# *Ministero della Transizione Ecologica*

**Parere n. 65 del 06/10/2022**

<b>Progetto</b>	<p style="text-align: center;"><b><i>Istruttoria Valutazione Impatto Ambientale</i></b></p> <p style="text-align: center;">Progetto per la costruzione e messa in esercizio di un nuovo impianto solare Agrivoltaico della potenza complessiva di 60 MWp, con infrastrutture ed opere di connessione, opere di rimboscimento e rivegetazione delle aree libere, da realizzare nel Comune di Rotello (CB) in Contrada “Cantalupo o meglio Fontedonico”.</p> <p style="text-align: center;"><b>ID_VIP: 7375</b></p>
<b>Proponente</b>	<p style="text-align: center;">Enel Rotello 1 S.R.L.</p>

ID\_VIP 7375 Progetto agrovoltaiico Rotello 1 di potenza complessiva di 60 MWp, con infrastrutture ed opere di connessione, opere di rimboschimento e rivegetazione delle aree libere, da realizzarsi nel Comune di Rotello (CB) in Contrada "Cantalupo o meglio Fonteonico"– Istruttoria VIA

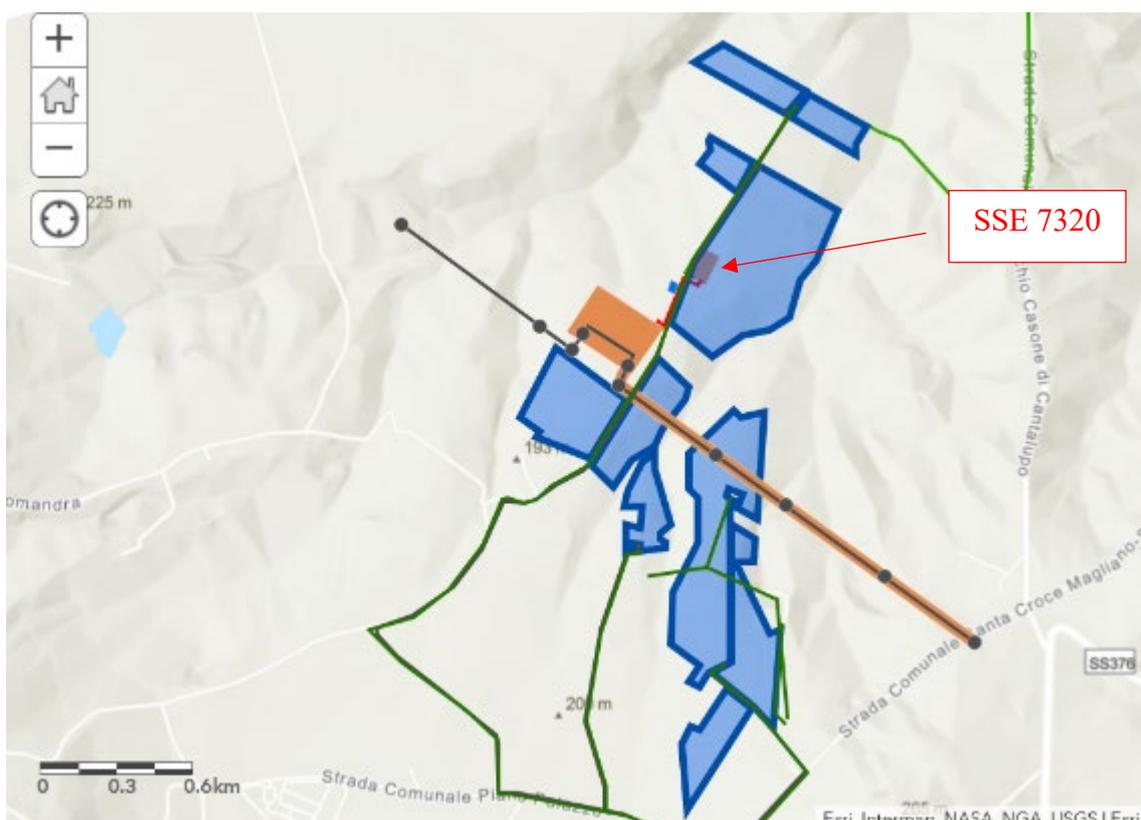
Tuttavia, ad esito della verifica è risultato che la stazione utente (SSE) del Progetto per impianto eolico 7320 discusso in Assemblea Plenaria il giorno 3 agosto 2022, per il quale la Commissione ha espresso parere favorevole, ricade in un lotto del progetto in esame occupato dai pannelli fotovoltaici come da schema sottostante elaborato tramite gli shapefile consegnati dai Proponenti.

Pertanto, nella progettazione esecutiva dell'opera proposta si dovrà tener conto dell'area occupata dalla SSE dell'impianto 7320 in ipotesi stralciando dall'area di progetto lo spazio occupato da tale SSE e della relativa fascia di rispetto seguendo quanto indicato nella Condizione 1 relativamente agli aspetti progettuali. Tale riduzione d'impianto non risulta comunque per entità tale da escludere, per potenza, la valutazione del progetto dalla procedura VIA in essere.

Al fine di ridurre l'occupazione di suolo e gli impatti del collegamento alla RTN, sarà consentito anche l'allaccio, in alternativa a quello proposto, alla SSE dell'impianto 7320, già autorizzata con STMG.
